**Modulo per la presentazione delle osservazioni per i piani/programmi/progetti sottoposti a procedimenti di valutazione ambientale di competenza statale**

ID: Codice procedura (ID\_VIP/ID\_MATTM):10844

Impianto per la produzione di energia elettrica da fonte eolica, costituito da 6 aerogeneratori della potenza complessiva di 37,2 MW, un sistema di accumulo da 25 MW e relative opere connesse in località "Rempillo" nel comune di Pitigliano (GR).

**ALLEGATO alle OSSERVAZIONI all' IMPIANTO EOLICO denominato REMPILLO nel COMUNE di PITIGLIANO ( GR). Comp**

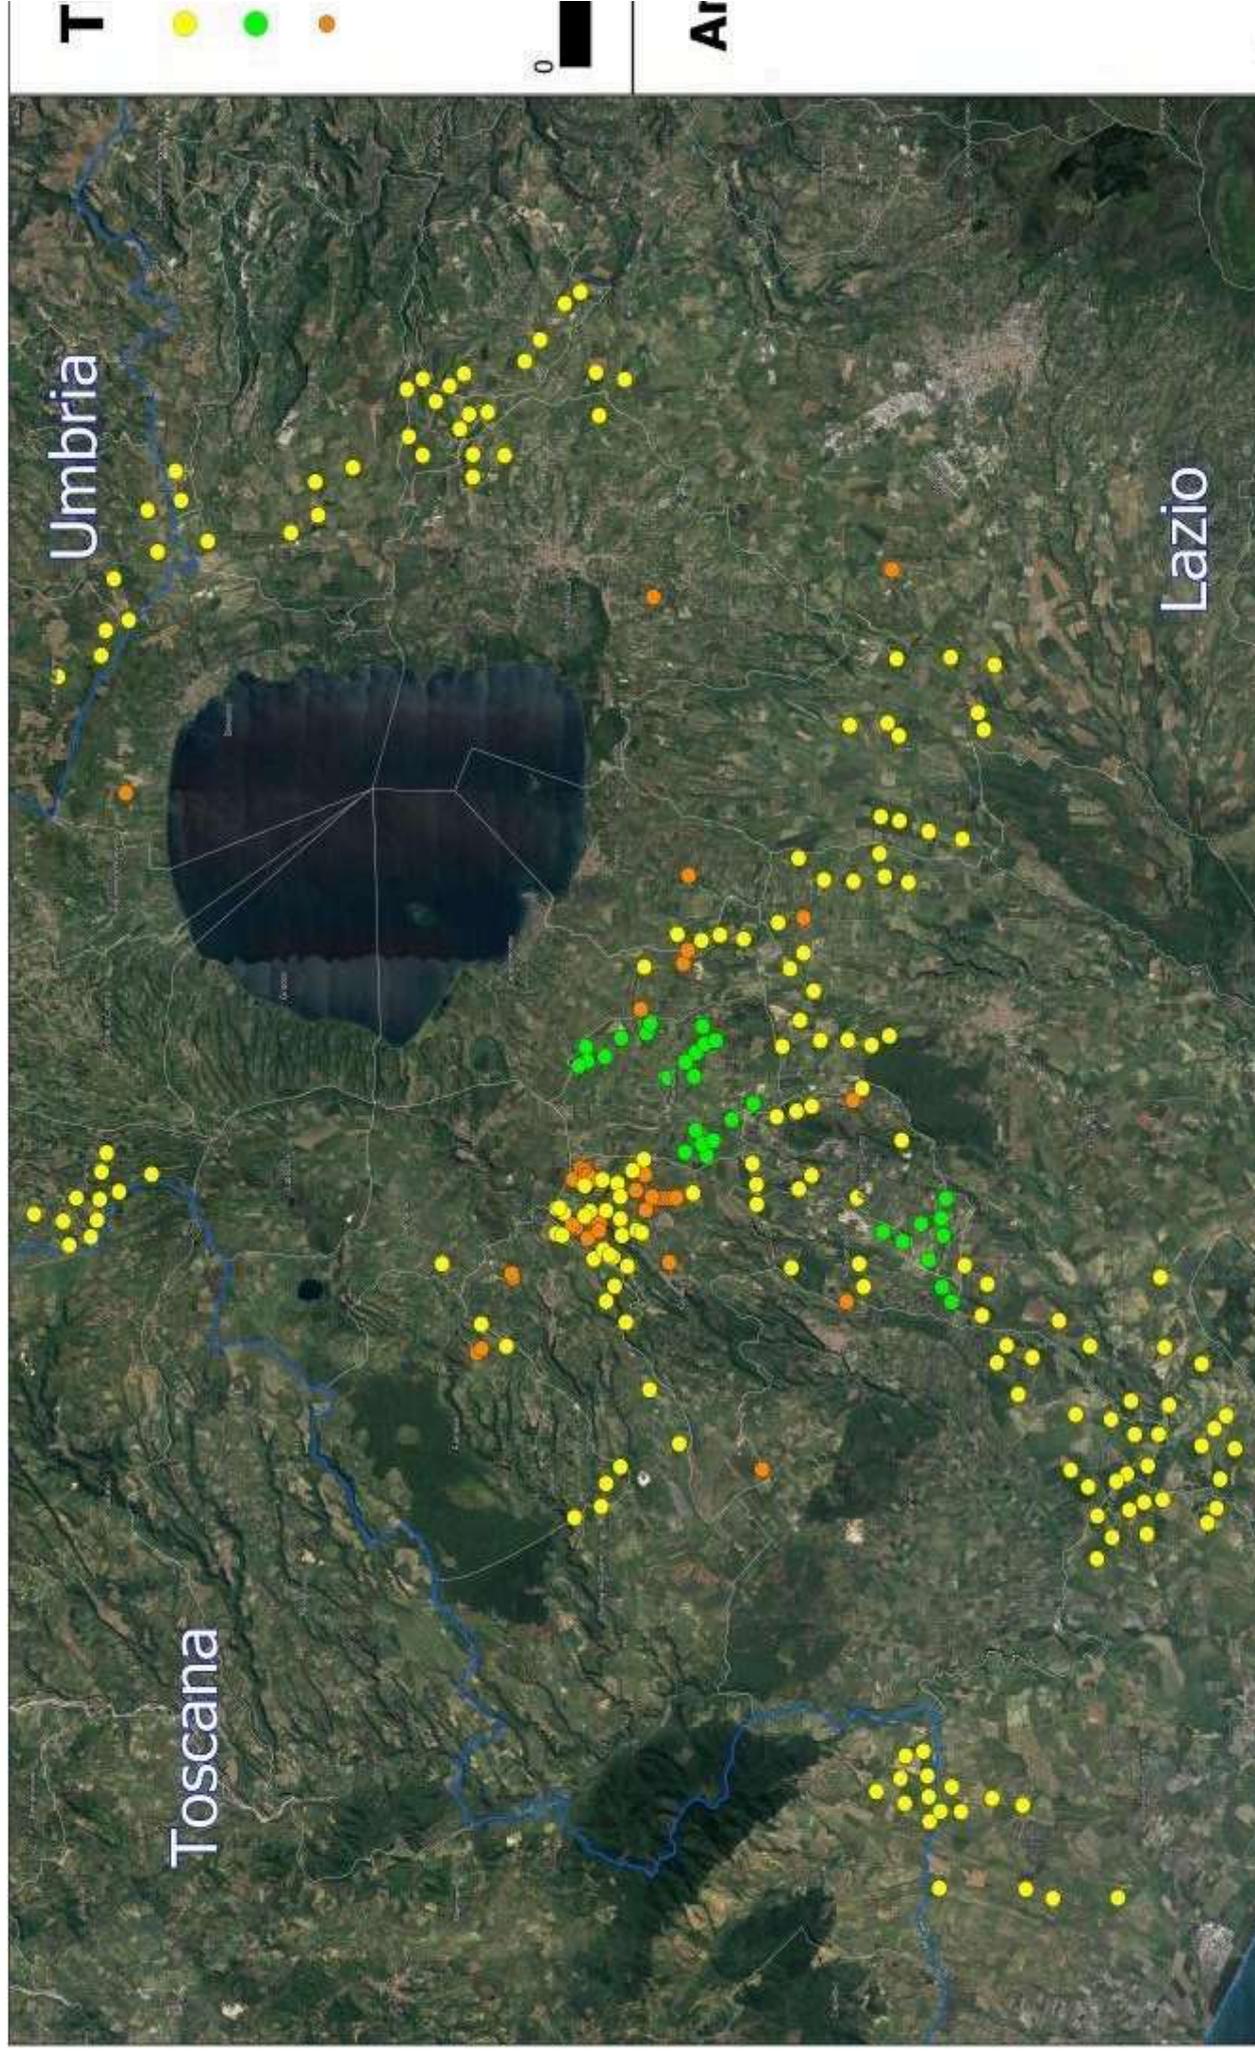
Inoltre, la zona in cui insisterebbe l'impianto eolico industriale Rempillo è compresa nelle fasce di rispetto di 3 km di diversi beni archeologici tutelati dalla parte II del Codice dei Beni Culturali (vedi Allegato, immagine n. 3). Inoltre le pale P04 e P05 ricadono all'interno di un'area archeologica che la Proponente vorrebbe cancellare per il semplice fatto che non è riportata nel documento regionale ma

- h) Le zone di interesse archeologico evidenziate nell’immagine n. 3 a cui si aggiungono anche l’importante abitato protostorico di Sorgenti della Nova e Ruderì del Castello altomedioevale che si trovano a circa 4 km dalle aree in cui è stato progettato l’impianto eolico industriale. Poco più lontano i resti del castello medioevale “Morroneccio”. Nell’area vasta le preziose necropoli eneolitiche (Poggi Alti) ed etrusche di Pitigliano, Sovana e Sorano.

# Analisi di Intervisibilità Cumulativa delle Pali

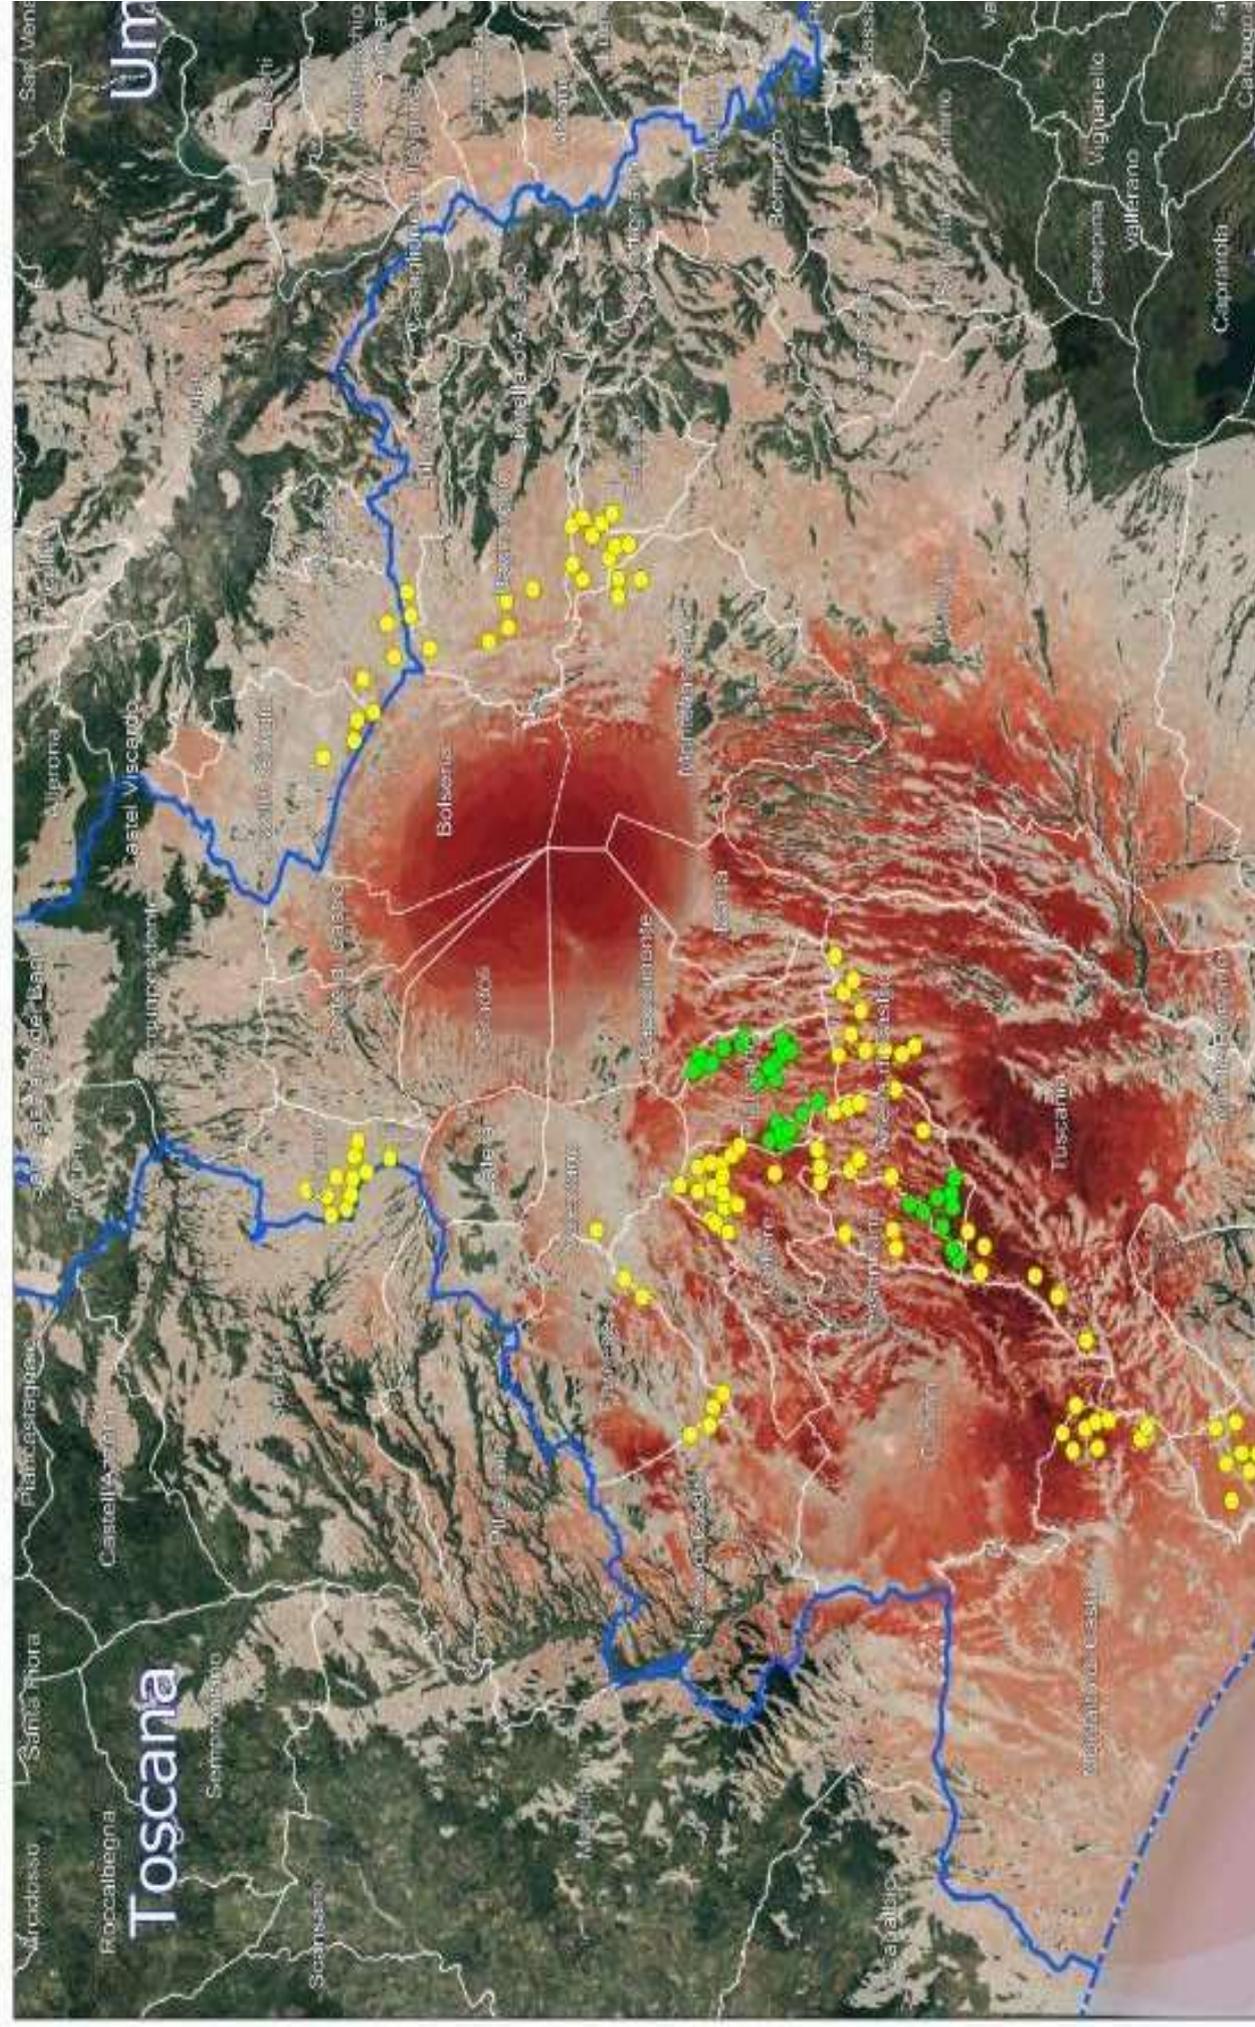
Quindi anche la Regione come Ente deputato dalla normativa nazionale a legiferare sulle aree idonee e non idonee si è espressa riguardo al fatto che abbia assolto ai doveri e alle quote stabilite dal PNIEC e in ambito regionale la provincia di Viterbo è stata quella con il più alto tasso di impianti FER tra tutte e quindi ormai satura ed il cumulo degli impianti FER installati, autorizzati e in progetto rappresenta una elevata criticità per la sostenibilità ambientale di ulteriori eventuali iniziative. L'impianto eolico “ Rempillo” pur essendo “esterno al confine provinciale e regionale ma nelle sue immediate vicinanze ( a soli 100 metri i primi due aerogeneratori) oltre ad impattare sul territorio e sulle economie di tre Comuni del Lazio ( Farnese, Valentano e Latera) si trova nelle fasce di rispetto dei Beni di notevole interesse pubblico come si è evidenziate nelle Osservazioni nn. 1 e 2 e crea anche degli impatti negativi anche sui beni naturalistici come verrà dettagliato nell'Osservazione n. 4. Inoltre andrebbe a sommarsi al già enorme cumulo di impianti eolici e fotovoltaici e geotermici che già creano una elevata criticità ambientale nella provincia di Viterbo e interferiscono anche con il

territorio toscano come si può vedere dalle immagini nn. 4 e 5 dell'Allegato n. 1.
